福島第一原子力発電所 特定原子力施設に係る実施計画変更比較表（第二章 2.5 汚染水処理設備等）

J8, J9 タンク解体に伴う記載の削除, およびEエリア移送配管他移設に伴う配管敷設図面の変更

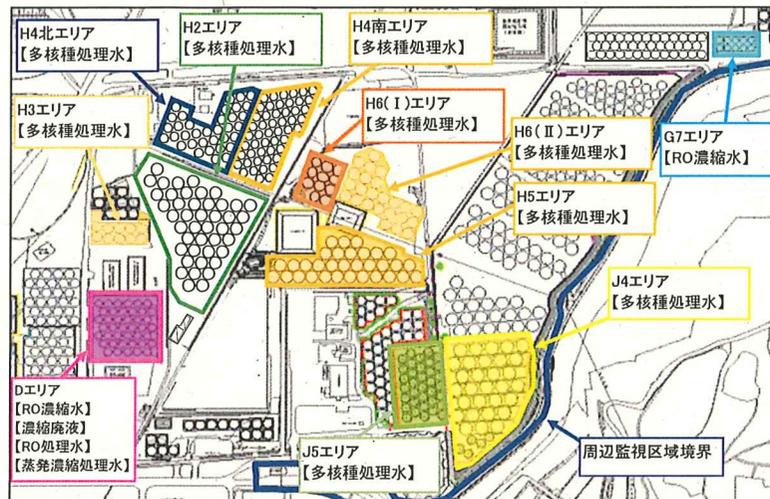
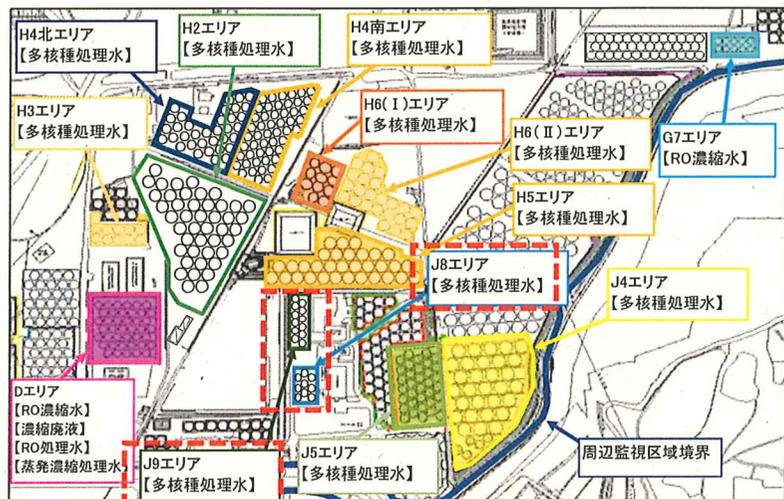
変更前	変更後	変更理由
<p><u>2.1.17</u> H6(I)エリア (中略)</p>	<p><u>2.1.15</u> H6(I)エリア (中略)</p>	<p>J8, J9 タンク解体に伴う記載の適正化</p>
<p><u>2.1.18</u> Bエリア (中略)</p>	<p><u>2.1.16</u> Bエリア (中略)</p>	
<p><u>2.1.19</u> B南エリア (中略)</p>	<p><u>2.1.17</u> B南エリア (中略)</p>	
<p><u>2.1.20</u> H3エリア (中略)</p>	<p><u>2.1.18</u> H3エリア (中略)</p>	
<p><u>2.1.21</u> H6(II)エリア (中略)</p>	<p><u>2.1.19</u> H6(II)エリア (中略)</p>	
<p><u>2.1.22</u> G6エリア (中略)</p>	<p><u>2.1.20</u> G6エリア (中略)</p>	
<p><u>2.1.23</u> G1エリア (中略)</p>	<p><u>2.1.21</u> G1エリア (中略)</p>	
<p><u>2.1.24</u> G4南エリア (中略)</p>	<p><u>2.1.22</u> G4南エリア (中略)</p>	
<p><u>2.1.25</u> G4北エリア (中略)</p>	<p><u>2.1.23</u> G4北エリア (中略)</p>	
<p><u>2.1.26</u> G5エリア (中略)</p>	<p><u>2.1.24</u> G5エリア (中略)</p>

タンクエリア全体図

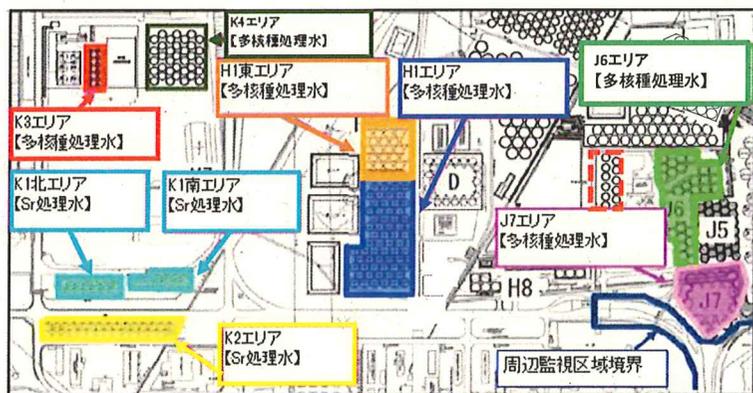
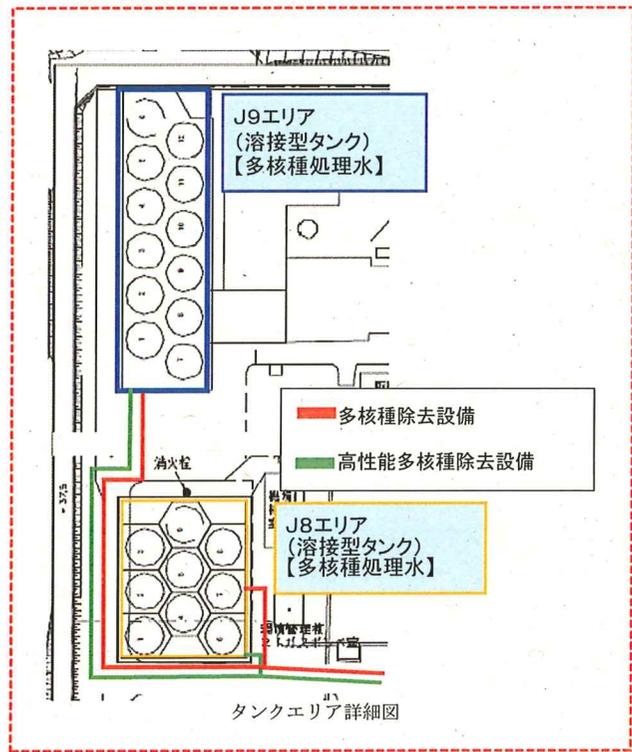
J8, J9 タンク解体に伴う記載の削除

J8, J9 タンク解体に伴う記載の削除

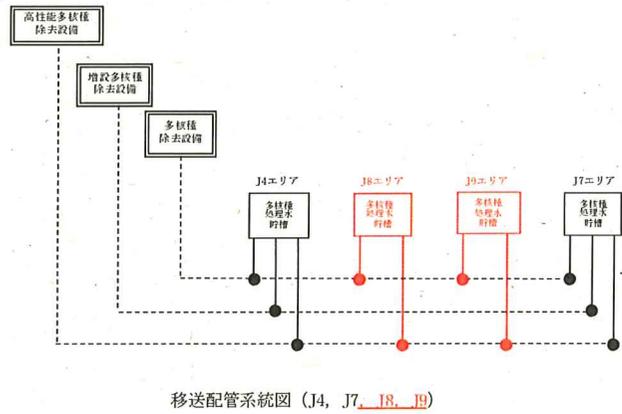
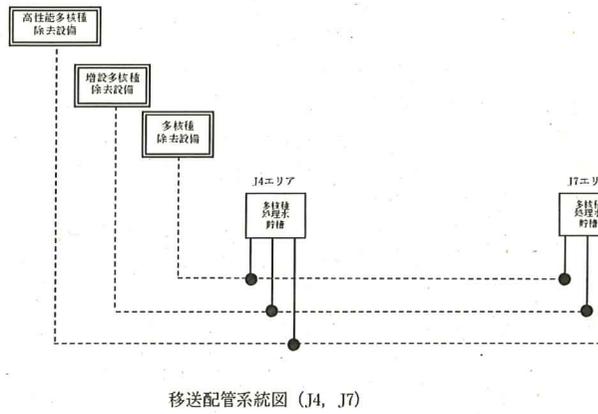
J8, J9 タンク解体に伴う記載の削除

(記載削除)

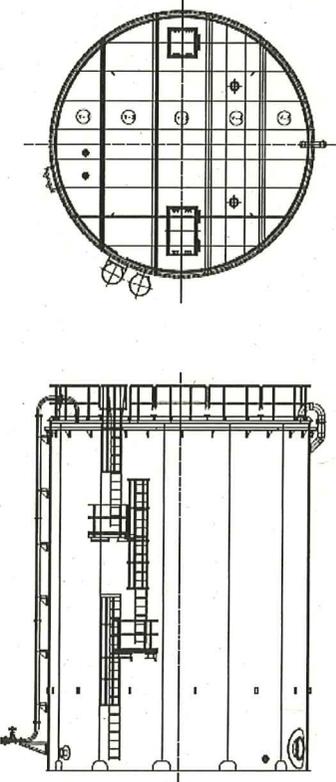
J8, J9 タンク解体に伴う記載の削除

J8, J9 タンク解体に伴う記載の変更

図-1 配管概略図(2/18)

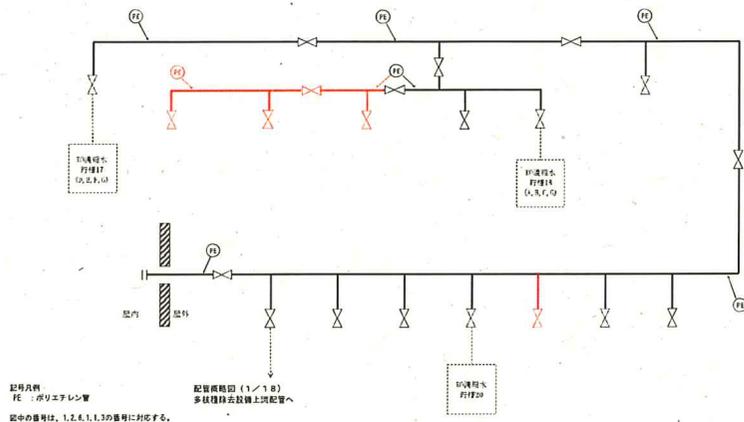
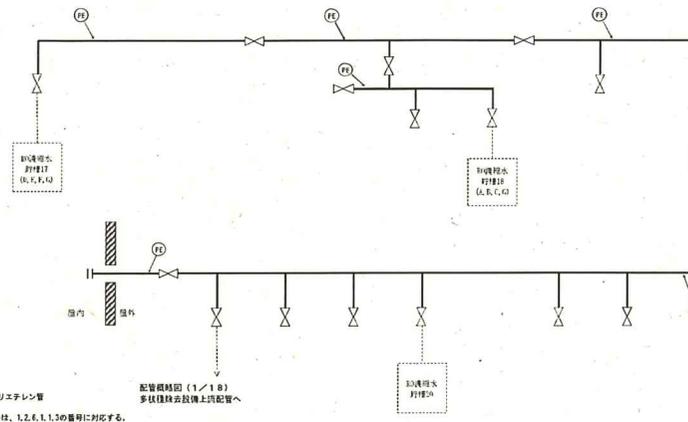
Eエリア移送配管他移設に伴う配管敷設図面の変更および現場実態に沿った記載の適正化

図-1 配管概略図(13/18)

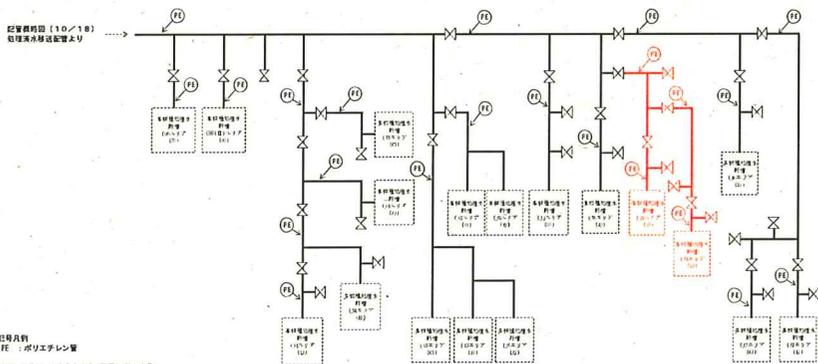
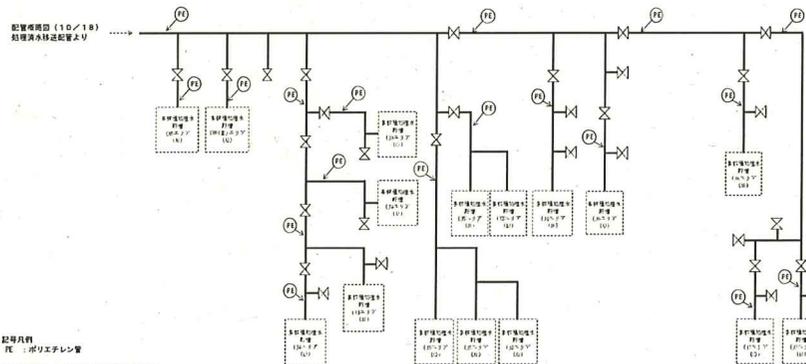
J8, J9 タンク解体・タンク廻り移送配管撤去に伴う記載の削除

図-2 高性能多核種除去設備の配置概要図

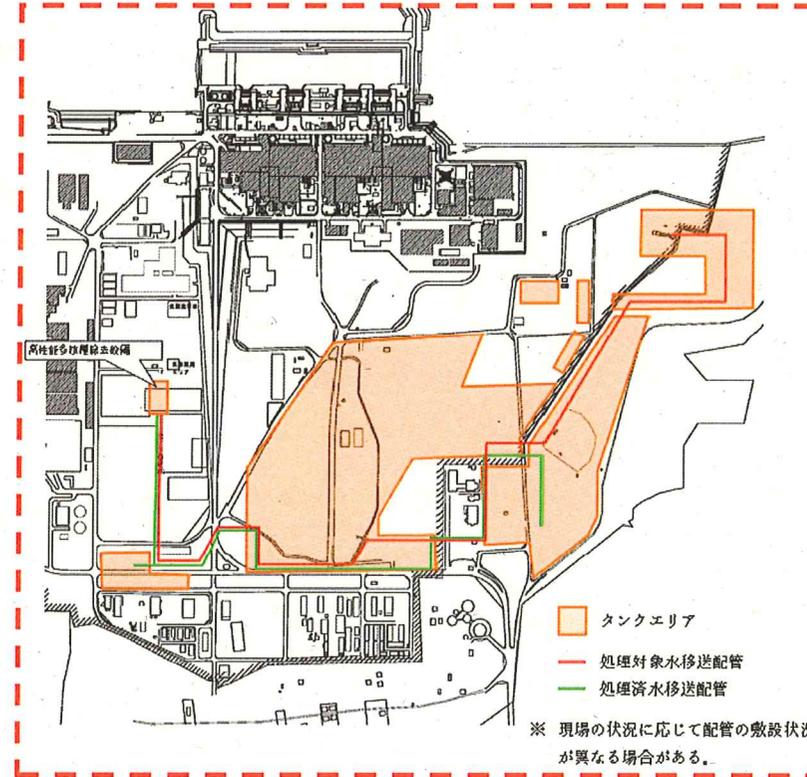
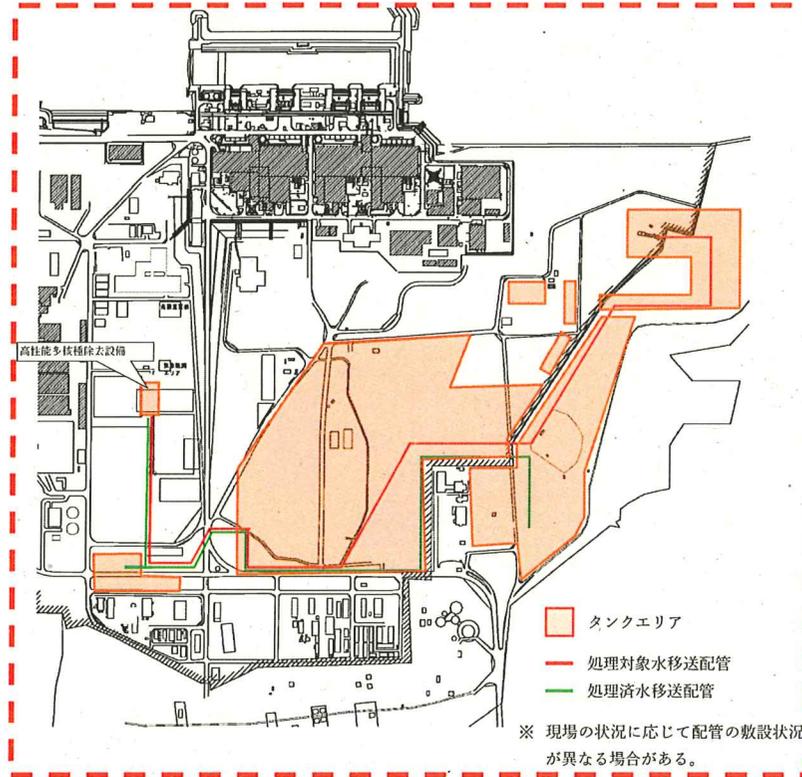
Eエリア移送配管他移設に伴う配管敷設図面の変更

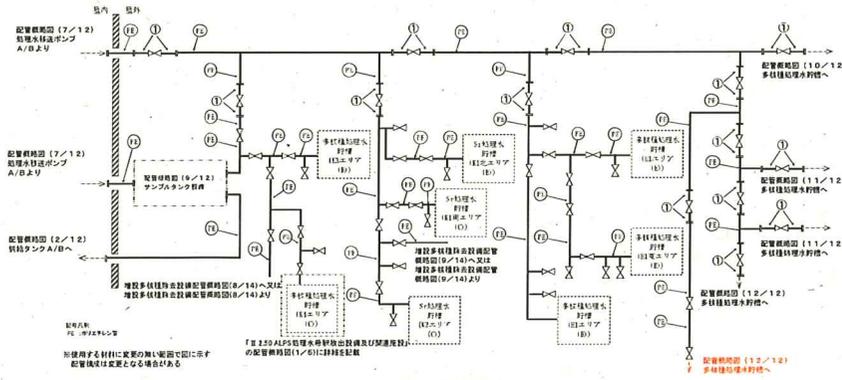
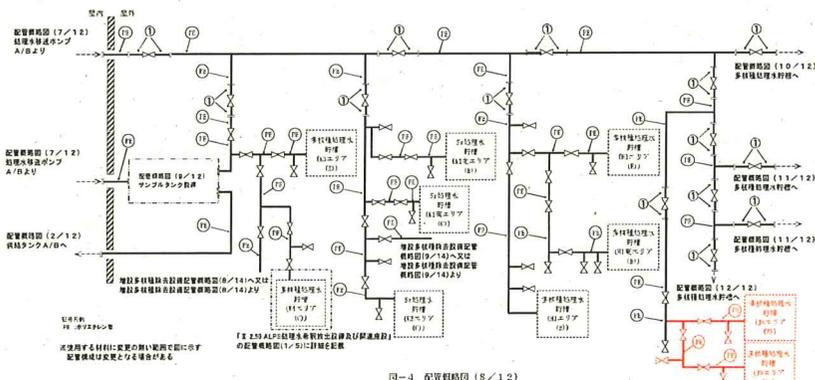
Eエリア移送配管他移設に伴う配管敷設図面の変更, および現場実態に沿った記載の適正化

J8, J9 タンク解体・タンク廻り移送配管撤去に伴う記載の削除, および現場実態に沿った記載の適正化

図-4 配管概略図 (12/12)

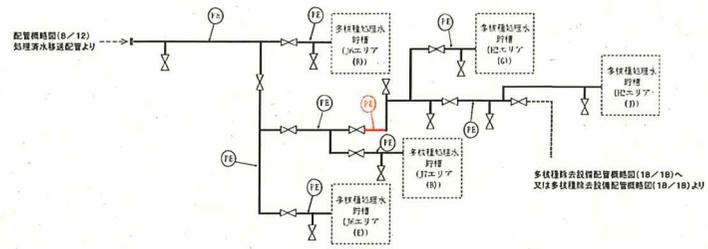
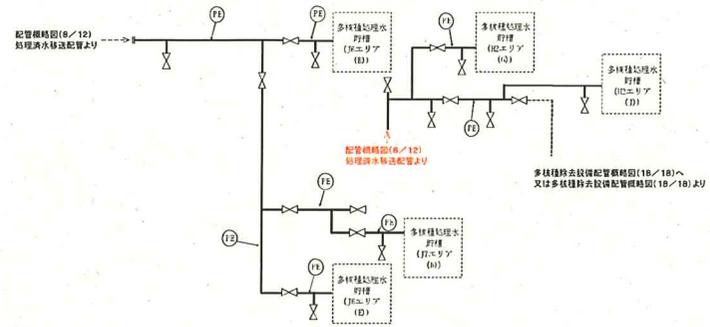
現場実態に沿った記載の適正化

添付資料-1

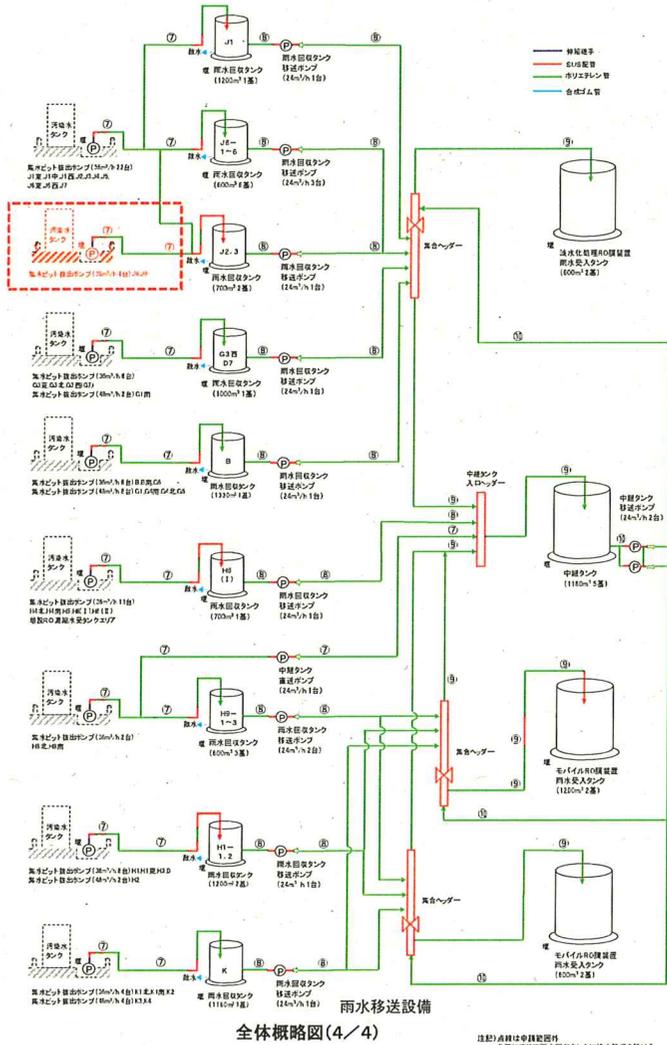
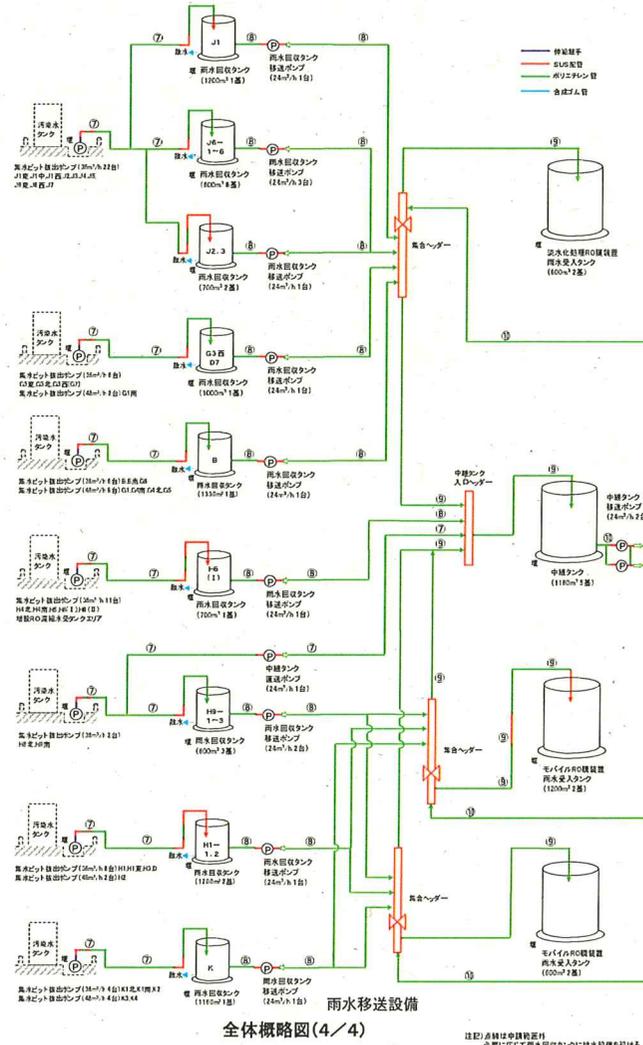
J8, J9 タンク解体に伴う記載の変更

図2 雨水移送ラインの設置範囲図

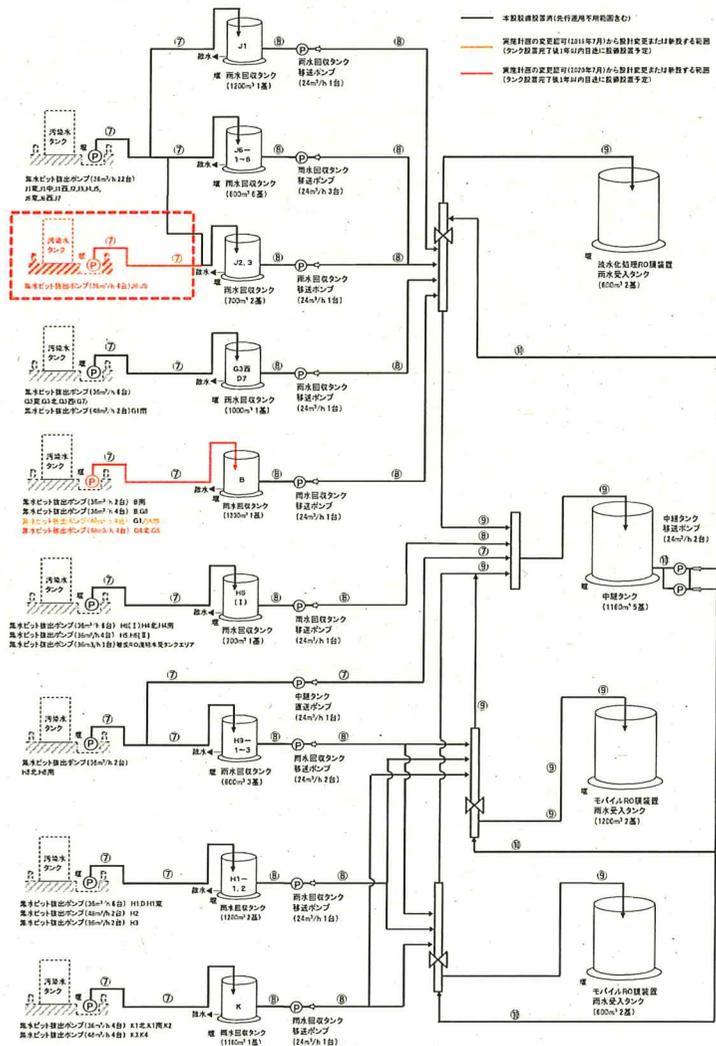
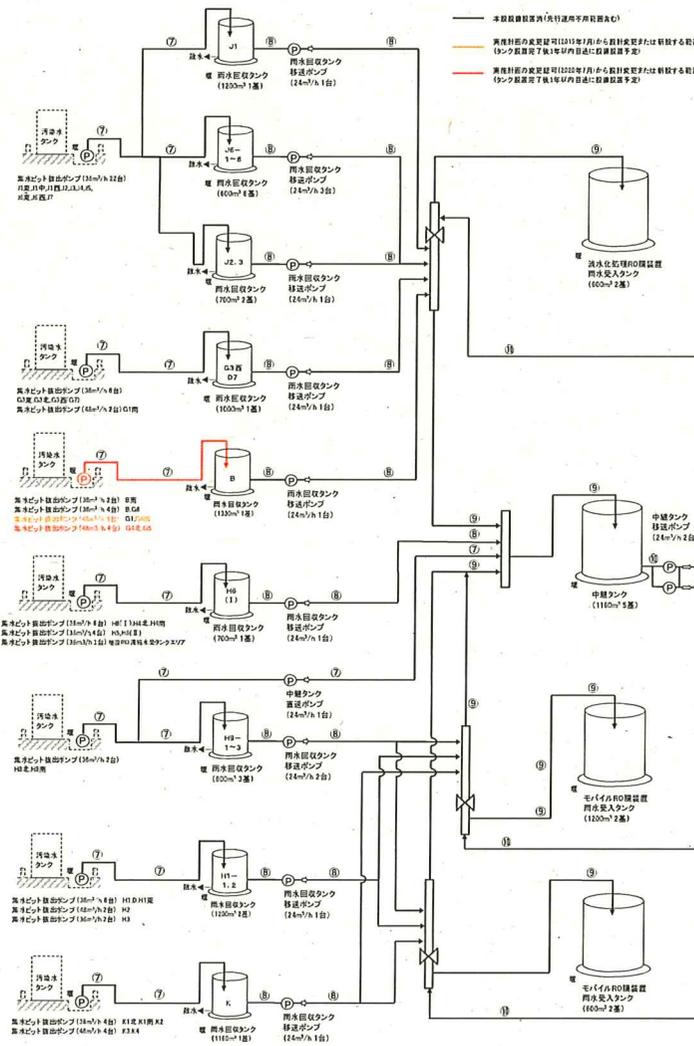
J8, J9 タンク解体に伴う記載の変更
